Commune de ROCROI

**Révision allégée du
Plan Local d'Urbanisme**

**Avis de la Mission
Régionale de l'Autorité
Environnementale**

**Avis sur le projet de révision allégée du Plan local d'urbanisme (PLU)
de la commune de Rocroi (08)**

Figure 4: extrait du dossier

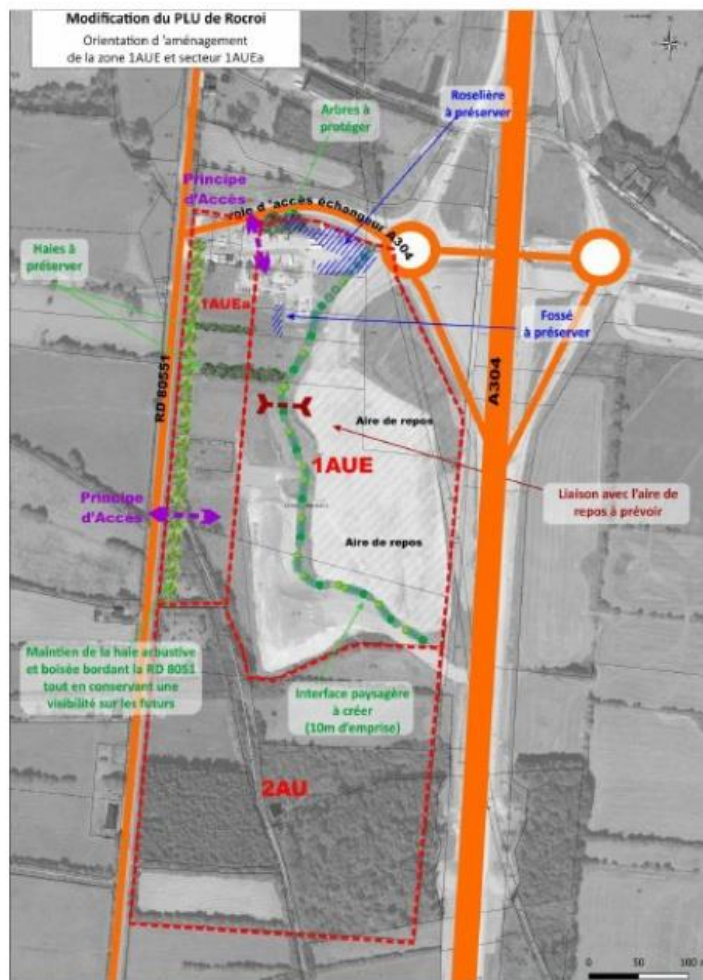
Les accès à la zone se feront par la RD8051 et la bretelle d'accès à l'échangeur de l'A304 en concertation avec les gestionnaires de voirie. Les principes d'accès prévus dans l'orientation d'aménagement et de programmation (OAP) permettent un accès à la zone d'activités. Le dossier ne précise pas en quoi ces accès assureront la sécurité des usagers de la future zone d'activités.

L'Ae recommande de justifier comment les principes d'accès prévus dans l'orientation d'aménagement et de programmation (OAP) assureront la sécurité des usagers de la future zone d'activités.
